Zawiadomienie dotyczące bezpieczeństwa

Systemy MR z oprogramowaniem w wersjach R11.1 i R12.1
Błędy wyrównania linii/ramki odniesienia w aplikacji MobiView

15 maja 2025 r.

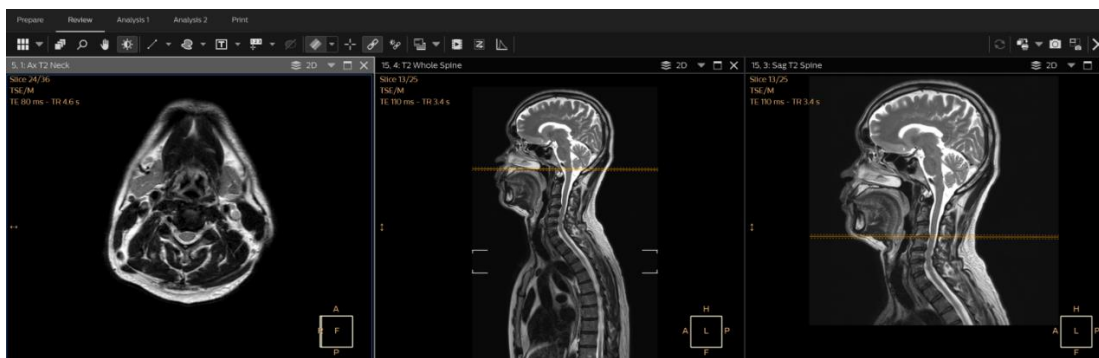
A. Linia i/lub ramka odniesienia mogą być wyświetlane w nieprawidłowej lokalizacji na obrazie wygenerowanym za pomocą aplikacji MobiView (patrz przykłady na ilustracjach 1 i 2).

- Skany wielosegmentowe, które wymagają połączenia trzech lub większej liczby obrazów, oraz
- Używany jest protokół skanowania, w ramach którego obrazy poszczególne segmentów mają różne rozmiary wokseli lub pole widzenia (np. rozmiar wokseli i pole widzenia są zależne od struktury anatomicznej i różne dla poszczególnych obrazów segmentów).

- Nadal można korzystać z systemu(-ów) zgodnie z ich przeznaczeniem.
 - A. Aby uniknąć wystąpienia potencjalnego problemu związanego z nieprawidłową linią odniesienia na obrazach wygenerowanych w aplikacji MobiView, należy używać jednakowego rozmiaru woksela i pola widzenia dla wszystkich segmentów wykonanych w ramach skanowania.
 - B. Nie należy używać linii odniesienia w trybach ramki, wszystkich warstw ani 3D. Funkcji linii odniesienia należy używać tylko w trybie pojedynczej warstwy.

Przedstawiciel firmy Philips skontaktuje się z Państwem, aby zaplanować wizytę inżyniera serwisu w celu zainstalowania aktualizacji oprogramowania mającej rozwiązać wspomniane problemy (akcje naprawcze FCO78100566, FCO78100584, FCO78100585, FCO78100620, FCO78100621).

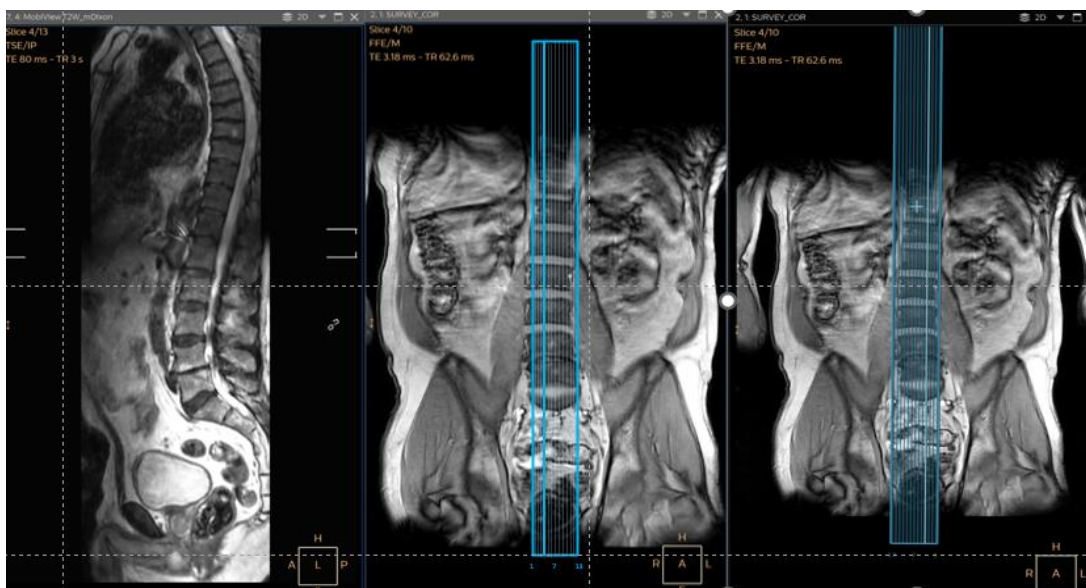
- B. Ramka odniesienia na obrazie wygenerowanym w aplikacji MobiView może być wyświetlana w niepoprawnej lokalizacji w przypadku nałożenia jego odbicia lustrzanego na inny obraz (patrz przykłady na ilustracjach 3 i 4), jeśli:
- obrazy MobiView są pozyskiwane z odwróconą kolejnością skanowania warstw (tj. ustawienia wyświetlania obrazu zostały zmienione) lub
 - wyświetlana jest ramka odniesienia na wygenerowanej w aplikacji MobiView scalonej serii (segmenty w projekcji osiowej) albo
 - wyświetlana jest ramka odniesienia rekonstrukcji wielopłaszczyznowych wygenerowanych z danych wielowarstwowych.

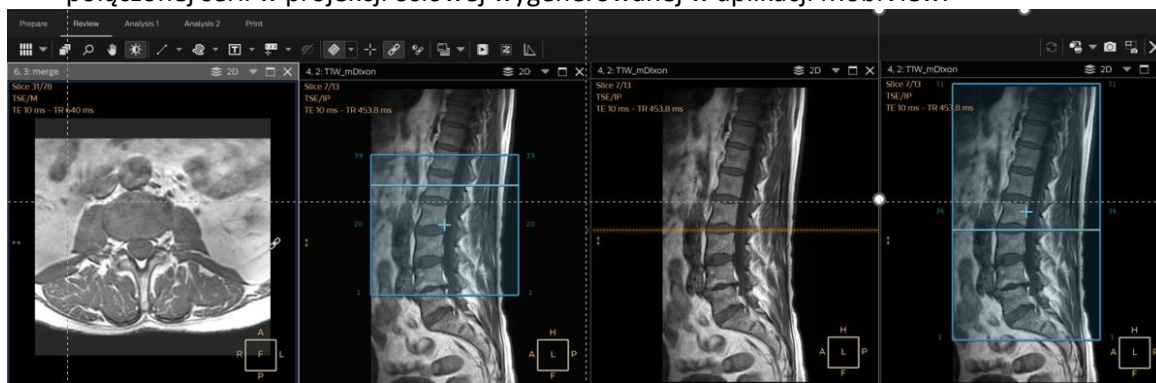
prawej). Ramka wyświetlana jest w prawidłowej lokalizacji i poprawnym rozmiarze na połączonych seriach w projekcji osiowej wygenerowanej w aplikacji MobiView.
